二子玉川小学校

令和2年度通学路合同点検実施結果 箇所図

通学路合同点検実施日時：10月26日（月）14:00

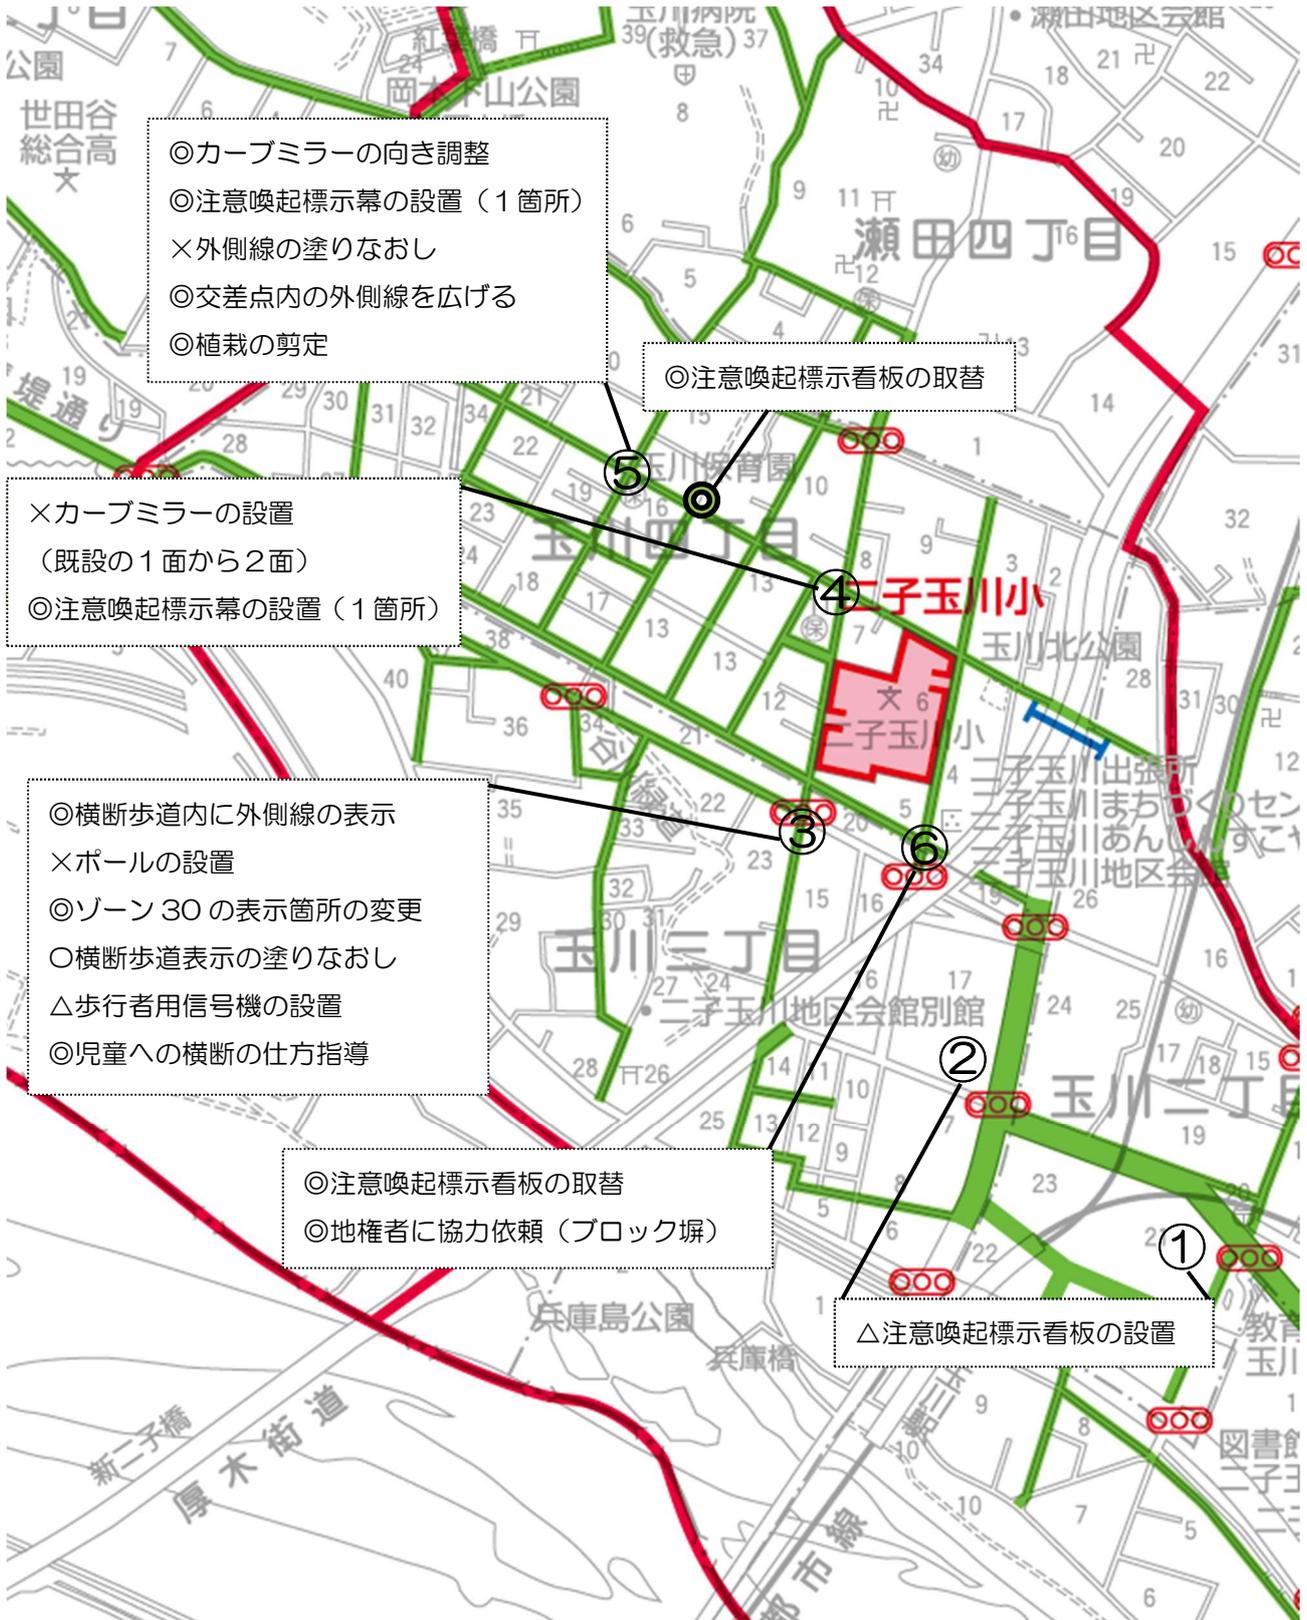
35	二子玉川小学校	10月26日	月	14:00	対策方針	
点検No	点検箇所	点検理由	検討先	対策案	検討状況等	
					検討状況	実施時期/実施不可理由/備考等
1	玉川2-12 (キッズスペース前の横断歩道およびその付近)	セブンイレブン側からスピードを落とさずに曲がる車がある、自転車もスピードを出して危険。 目立つ標識・看板の設置希望。	玉川土木管理事務所	注意喚起表示幕設置場所を検討中。	検討中	
2	玉川2-24 (Qプラザの角)	自転車がスピードを出しているため危険。 接触しそうな児童がいて危ない。 信号機や一時停止を強調するような標識・看板の設置希望。	玉川土木管理事務所	注意喚起表示幕設置場所を検討中。	検討中	
3	玉川3-23-21 (旧はなみずき薬局の交差点)	交通量が多く、左側通行を守ってない自転車も多い。 通学路として利用している児童も多いが、特に信号待ちをする場所に自転車が危険。	玉川土木管理事務所	路面の横断歩道標識を一部削除し、代わりに外側線を標示する。	実施済	
			玉川土木管理事務所	ボールの設置(車両の巻き込みを防ぐ)	実施不可	大型車が入る際、支障となるため。
			玉川土木管理事務所	路面標示「ゾーン30」の標示箇所を変更する。縦標示にするなど	実施済	
			玉川警察署	路面の横断歩道標識の塗りなおし	実施予定	令和3年度実施予定
			玉川警察署	歩行者用信号機の設置	検討中	交差点西側の歩行者用灯器を設置するだけのスペースがないため、現状では設置することができないが、南北の車両灯器を撤去して東側だけにすると、歩行者用灯器を設置することは可能と考える。引き続き、協議をお検証が必要
			学校・PTA	車両信号の標示を見て横断するよう児童への指導	実施済	
4	玉川4-11 (エノキヤ交差点)	車・自転車の交通量が多く、狭くて危険。	玉川土木管理事務所	既設の1面のカーブミラーを2面にする。東側から通行する車両向け	実施不可	支柱の支持力が不足するため。
			玉川土木管理事務所	注意喚起標示の設置「学童多し 注意」など。(東側から西側に向かう車両向けの注意喚起標示)	実施済

点検 No	点検箇所	点検理由	対策方針			
			検討先	対策案	検討状況等	
					検討状況	実施時期/実施不可理由/備考等
5	玉川4 - 18 - 1 (玉川保育園の交差点)	細い道にも関わらず、抜け道のため車が多い。 自転車もあらゆる方向からくる。 ゾーン30に指定されているが、スピードを出している車が多い、減速標示をもう少し明確にしてほしい。	玉川土木管理事務所	カーブミラーの向き調整	実施済	
			玉川土木管理事務所	注意喚起標示の設置「学童多し 注意」など。(東側から西側に向かう車両向けの注意喚起標示)	実施済	
			玉川土木管理事務所	外側線(東から西側の道路)の塗りなおし	実施不可	比較的きれいなため、劣化が激しくなり次第、施工予定。
			玉川土木管理事務所	交差点内に設置している外側線を広げ、歩行空間を確保する(車両の巻き込みを防ぐ)	実施済	
			玉川土木管理事務所	交差点付近の植栽(歩道部分をはみ出している)を剪定するよう地権者に依頼する。	実施済	
6	玉川4 - 4、4 - 5 (交差点)	駅付近の駐輪場を利用する自転車(東側方面)が多く危険。 北側から南側に横断歩道を通行する際、ブロック塀が死角となり、西側から通行する車両が見えにくい	玉川土木管理事務所	注意喚起標示看板の取替(交差点の北側)	実施済	
			学校・PTA	ブロック塀の高さを低くするなど、駐車場の業者に協力を依頼する。	実施済
